## 第5 自動火災報知設備

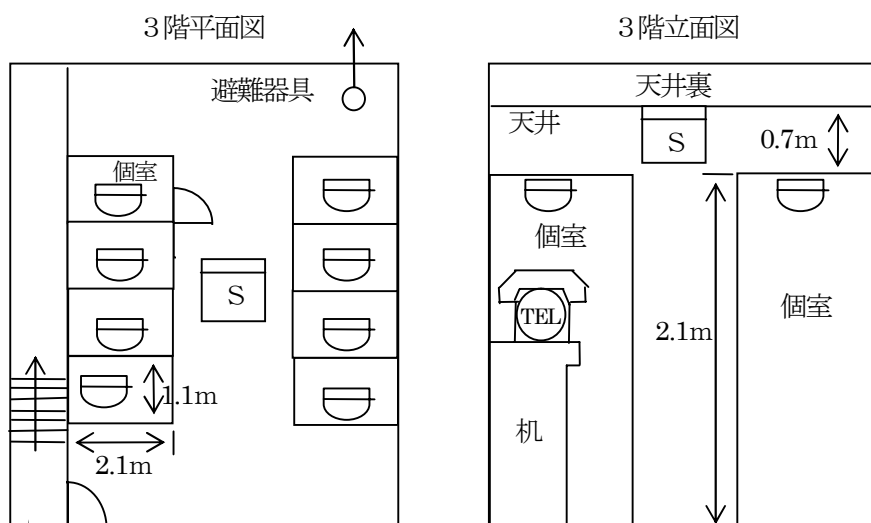
問17 防火対象物の3階(3)項口を(2)項ハ(テレホンクラブ)に用途変更し、次図のように間仕切りをし、個室を設けている場合、この各個室内に自動火災報知設備の感知器を設置しなければならないか。

なお、自動火災報知設備は3階部分を用途変更した後も、防火対象物全体に設置対象となり、3階は無窓階である。

答 お見込みのとおり。

なお、3階は無窓階であるので、煙感知器を設置しなければならないが、令第32条を適用し、熱感知器を設置して差し支えない。★
